**Anregungen durch die Träger öffentlicher Belange, Nachbarkommunen und Naturschutzverbände im Rahmen der frühzeitigen Trägerbeteiligung gemäß § 4 (1), § 2 (2) BauGB**

**Bebauungsplan Nr. 115**  
**Beteiligung gem. § 4 Abs. 1 BauGB**  
**Bereich Polnische Mütze**

**Bebauungsplan Nr. 115  
Bereich: Polnische Mütze**

## Auszug aus dem Altlastenkataster

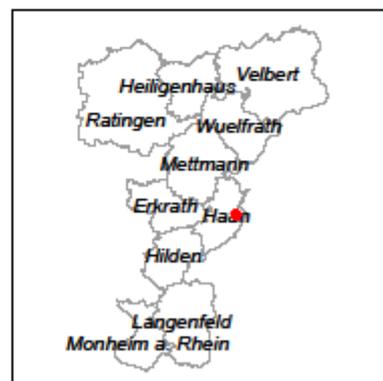
Auf den Flurstücken 438, 439 und 440 befindet sich der im Kataster des Kreises Mettmann über Altlasten, altlastverdächtige Flächen, schädliche Bodenveränderungen, Verdachtsflächen und Deponien („Altlastenkataster“) mit der Kreis-Nr. 7275/24 Ha verzeichnete Altstandort „ehem. Fa. Hugenbruch“.

Dieser Altstandort ist bislang nicht weiter untersucht worden. Aufgrund der langjährigen Nutzung als Standort eines Großhandels in verschiedenen Bereichen (chemische Erzeugnisse, Baustoffe und Bauelemente aus mineralischen Stoffen, feste Brennstoffe und Mineralölerzeugnisse) in der Handel- und Lagerungsbranche und als Standort einer Tankstelle ist nicht auszuschließen, dass von der Fläche Gefahren ausgehen bzw. Belastungen vorhanden sind. Somit ist der Altstandort mit der Altlastenklasse 3 („altlastverdächtige Fläche“) im Kataster verzeichnet.

Es wird angeregt, im Vorfeld der geplanten Baumaßnahme auf der entsprechenden Fläche in Abstimmung mit der Unteren Bodenschutzbehörde des Kreises eine Orientierende Altlastenuntersuchung durchführen zu lassen, die Fläche im Bebauungsplan gemäß dem Auszug aus dem Altlastenkataster zu kennzeichnen und im Bebauungsplan den Hinweis aufzunehmen, dass die Untere Bodenschutzbehörde in baurechtlichen Verfahren, die die altlastverdächtige Fläche betreffen, zu beteiligen ist.

Nr.	Bezeichnung	Eingang	Anregungen	Stellungnahme der Verwaltung
			<p>men, dass in baurechtlichen Verfahren, die die altlastenverdächtige Fläche betreffen, die Untere Bodenschutzbehörde zu beteiligen ist.</p> <p><i>Kreisgesundheitsamt:</i></p> <p>Seitens des Kreisgesundheitsamtes wird empfohlen, bei Um- oder Neubauten der angrenzenden Wohngebäude eine Baukörperstellung festzusetzen oder zu empfehlen, die eine Zuordnung der Aufenthalts- und Schlafräume zur lärmabgewandten Seite vorsieht.</p> <p><i>Untere Landschaftsbehörde:</i></p> <p>Seitens der Landschaftsbehörde werden keine Anregungen vorgetragen, sofern alle im landschaftspflegerischen Fachbeitrag dargestellten Maßnahmen umgesetzt werden. Es wird darauf hingewiesen, dass das Plangebiet gemäß § 16 (1) LG NW im Geltungsbereich des Landschaftsplanes verbleibt.</p>	<p><b>Die Anregung betrifft nicht das Bebauungsplanverfahren zum BP 115.</b></p> <p>Die vorhandenen Wohn- und Gewerbebauten im Einzugsbereich des Kreuzungsbereiches Polnische Mütze liegen außerhalb des Plangebietes. Sie können auch nicht aufgenommen werden, da sie im bauplanungsrechtlichen Außenbereich liegen. Im Rahmen von Bauanträgen können jedoch durch die untere Bauaufsichtsbehörde oder durch die obere Bauaufsichtsbehörde beim Kreis Mettmann entsprechende Empfehlungen getroffen werden.</p> <p><b>Der Hinweis wird zur Kenntnis genommen.</b></p>

Haan, Bebauungsplan Nr. 115 Polnische Mütze

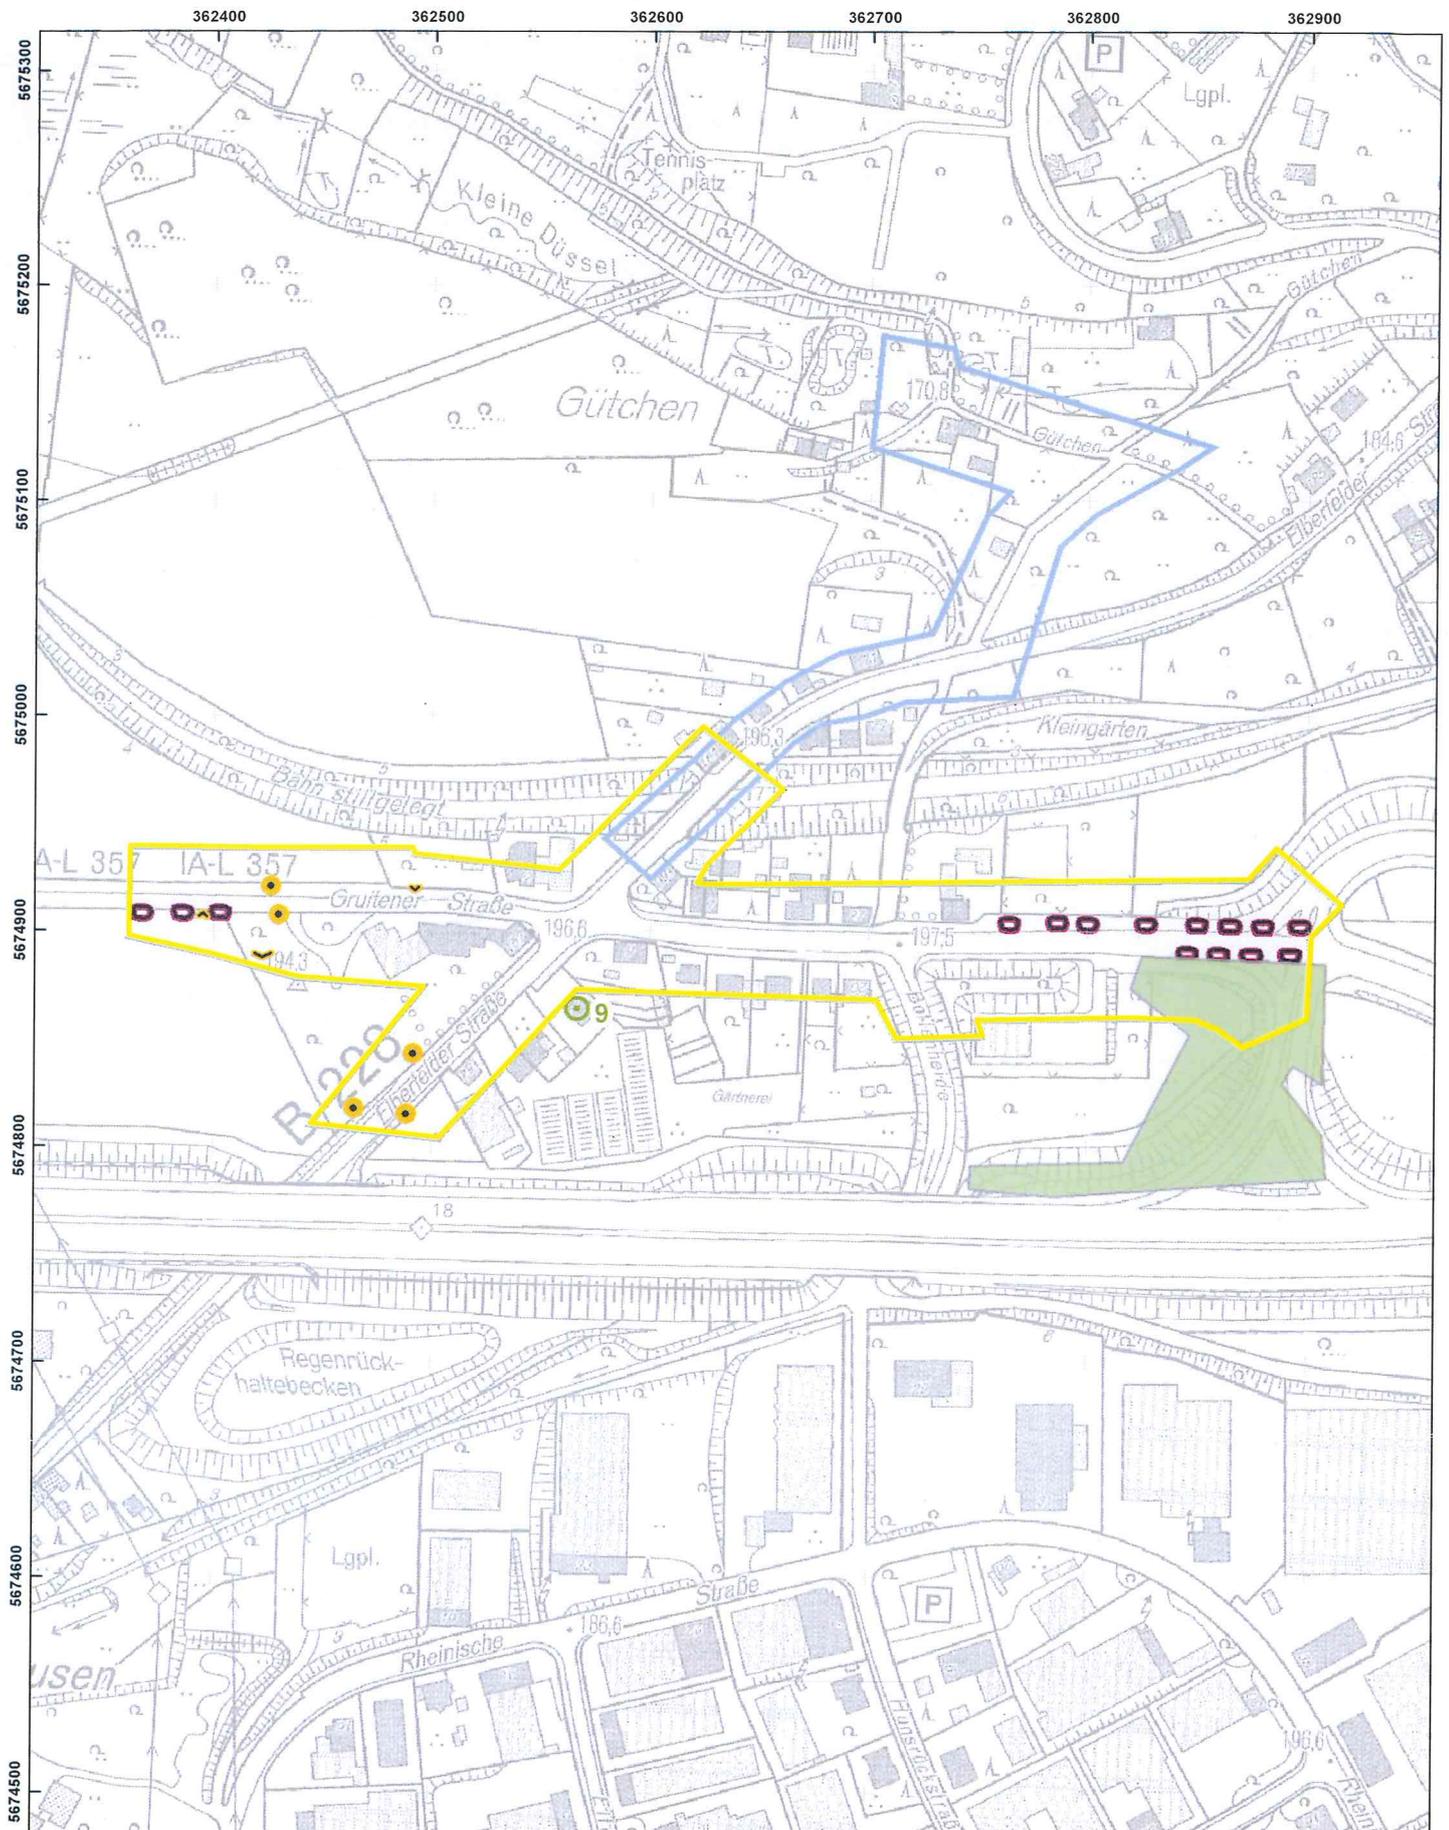
Es liegt ein diffuser Kampfmittelverdacht vor. Außerdem existiert ein konkreter Verdacht auf Kampfmittel bzw. Militäreinrichtungen des 2. Weltkrieges (Laufgraben, Schützenloch und militärische Anlage). In der beigefügten Karte sind lediglich die konkreten Verdachte dargestellt. **Ich empfehle die geophysikalische Untersuchung der Verdachte sowie die Überprüfung der zu überbauenden Fläche sofern diese nicht innerhalb der geräumten Fläche liegt.** Wenn es nach 1945 Aufschüttungen gegeben hat, sind diese bis auf das Geländeniveau von 1945 abzuschleppen. Diese bauseitig durchzuführende Arbeit vorbereitender Art sollte, falls keine anderen Gründe dagegen sprechen, zweckmäßigerweise mit Baubeginn durchgeführt werden. Zur genauen Festlegung des abzuschleppenden Bereichs und der weiteren Vorgehensweise wird um Terminabsprache für einen Ortstermin mit einem Mitarbeiter des KBD gebeten. Vorab werden dann zwingend Betretungserlaubnisse der betroffenen Grundstücke und eine Erklärung inkl. Pläne über vorhandene Versorgungsleitungen benötigt. Sofern keine Leitungen vorhanden sind, ist dieses schriftlich zu bestätigen.

**Erfolgen zusätzliche Erdarbeiten mit erheblichen mechanischen Belastungen wie Rammarbeiten, Pfahlgründungen etc. empfehle ich eine Sicherheitsdetektion. Die weitere Vorgehensweise ist dem beiliegenden Merkblatt zu entnehmen.**

2	Bezirksregierung Düsseldorf, Kampfmittelräumdienst	24.01.2013	Seitens des Kampfmittelräumdienstes liegt ein diffuser Kampfmittelverdacht vor. Es wird die geophysikalische Untersuchung der Verdachte sowie die Überprüfung der zu überbauenden Fläche empfohlen.	<p><b>Der Hinweis wird zur Kenntnis genommen und an die zuständigen Stellen weitergeleitet.</b></p> <p>Die Stellungnahme des Kampfmittelräumdienstes wurde an das Tiefbauamt und die untere Bauaufsichtsbehörde weitergeleitet. Zudem wird im Bebauungsplan ein Hinweis aufgenommen, dass ein diffuser Kampfmittelverdacht im Plangebiet besteht.</p>
3	Geologischer Dienst	Keine Rückmeldung		
4	Straßen NRW, Regionalniederlassung Niederrhein	01.02.2013	Es werden Anregungen zur Abgrenzung der Straßenbegrenzungslinie gemacht.	<p><b>Der Anregung wird entsprochen.</b></p> <p>Die Änderungen wurden in den Entwurfsplan eingearbeitet.</p>
